PLAN LOCAL D'URBANISME
COMMUNE DE LE PORT

SYNTHESE DES MODIFICATIONS APPORTEES ENTRE L'ARRET ET L'APPROBATION

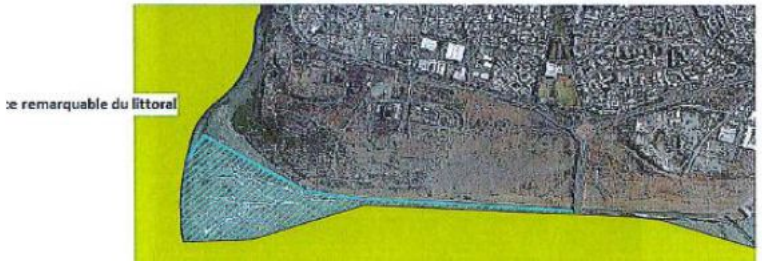
Observations formulées par les personnes publiques	Avis du groupe de travail et décisions	Documents modifiés
ETAT		
III. Nature et biodiversité **C) Zone 2AUem sud** Au sud de la commune se trouve une importante poche de biodiversité avec une très large occurrence probable de *Zornia Gibbosa*. Cette zone d'environ 2 hectares fait l'objet d'un zonage 2AUem, qui prévoit de futurs aménagements, et ne prévoit pas ainsi de garantir sa préservation. **Aussi, le PLU devra reclasser en espace naturel N la zone d'occurrence de Zornia Gibbosa, tel que définie sur le plan ci-dessous. Ce reclassement contribuerait en outre à réduire la surface des zones à urbaniser qui parait, comme indiqué au I ci-dessus, trop importante au regard des estimations de croissance et des besoins en logement de la commune.** **D) Espace Remarquable du littoral** Le schéma d'aménagement régional approuvé en 2011 et son chapitre particulier valant Schéma de Mise en Valeur de la Mer définissent et localisent les espaces naturels remarquables du littoral (ERL) au sens du L121-23 du code de l'urbanisme, En ce qui concerne la commune du Port, l'Embouchure de la rivière des Galets est identifié comme relevant de ces espaces. Les prescriptions de la loi littorale, transcrites dans le code de l'urbanisme, n'y autorisent que les aménagements légers prévus aux articles R121-5 et L121-26 du code de l'urbanisme. Or, le projet de PLU définit ces espaces en zone naturelle N, où sont autorisées des constructions et aménagements non prévus aux articles précités. **Le PLU arrêté doit prendre en considération l'ERL en proposant un sous-zonage du type « Nerl » avec un règlement limitant les occupations du sols conformément au code de l'urbanisme.**

COMMENTAIRES : Près de 8 hectares ont été classés en N (dont 4,09 ha de la zone 2AUem) afin de garantir la préservation de l'espèce. Les 2 hectares restant aujourd'hui sont classés en zone 2Auem et font l'objet de mesures compensatoires consistant en la revalorisation d'espaces conservés en zonage N sur les berges de la rivière des galets (secteur de 10ha) Concernant l'adéquation entre surfaces à urbaniser et estimations de croissance et de besoins en logement, il ne s'agit pas d'une zone destinée à de l'habitat mais à des activités économiques. La surface des zones à urbaniser destinées à des activités économiques est compatible avec le SCOT qui prévoit que 450 ha d'espaces dédiés à l'économie de production développer en cœur d'agglomération et donc sur le territoire du Port. PRISE EN COMPTE : Création d'un sous zonage de type Nerl permettant de limiter ainsi dans cette zone les occupations du sol conformément au Code de l'uranisme.	Néant Pièce écrite n°2 Rapport de présentation Tome 3 **Justification des choix** Pièce écrite n°3 **Règlement Pièces graphiques**
